## Avis de l'Autorité Environnementale relatif à l'implantation d'un parc éolien à Riaucourt et Darmannes (52)

Nom du pétitionnaire	WKN France
Communes	Riaucourt et Darmannes
Département(s)	Haute-Marne
Objet de la demande	Implantation d'un parc éolien : 5 aérogénérateurs et 1 poste de livraison
Accusé de réception du dossier :	Dossier déposé en préfecture le 10 décembre 2015 et reçu à la DREAL (service Évaluation Environnementale) le 11 mars 2016

*Plan de situation extrait du dossier*

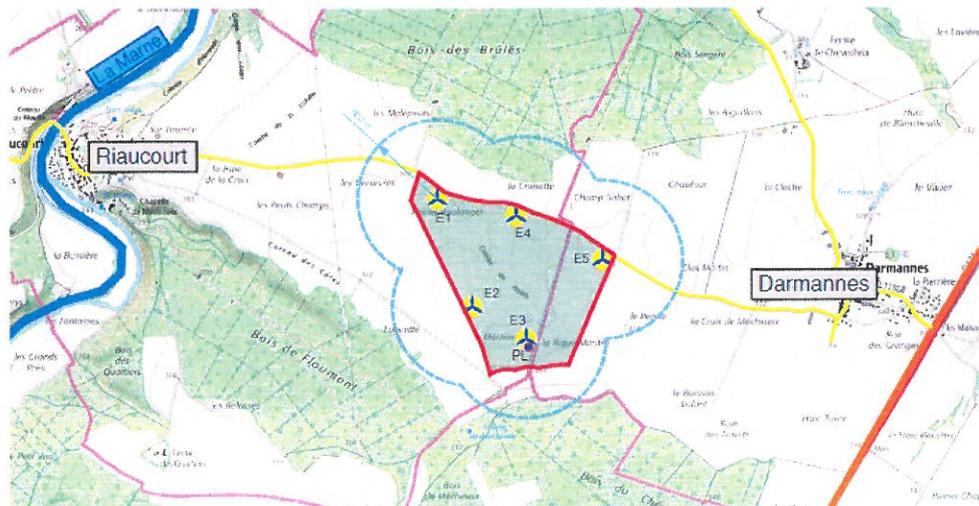
Concernant la prise en compte de l'environnement et au vu de la forte sensibilité du milieu naturel, l'autorité environnementale estime les mesures proposées insuffisantes pour éviter et réduire les effets négatifs du projet sur l'avifaune et sur les chiroptères, dont la préservation est identifiée comme enjeu environnemental majeur. L'autorité environnementale émet les recommandations suivantes :

- le ré-examen de l'emplacement de l'éolienne E1 actuellement positionnée dans le couloir de migration principal, classé en contrainte absolue au schéma régional éolien de Champagne-Ardenne,
- l'extension du dispositif de suivi à toutes les espèces protégées (oiseaux et chiroptères) présentes sur le site,
- le bridage des éoliennes a priori, associé au suivi de la mortalité des chiroptères en raison de la forte activité des chiroptères observée dans le périmètre du projet et de l'impact jugé moyen à fort pour ces mêmes espèces.
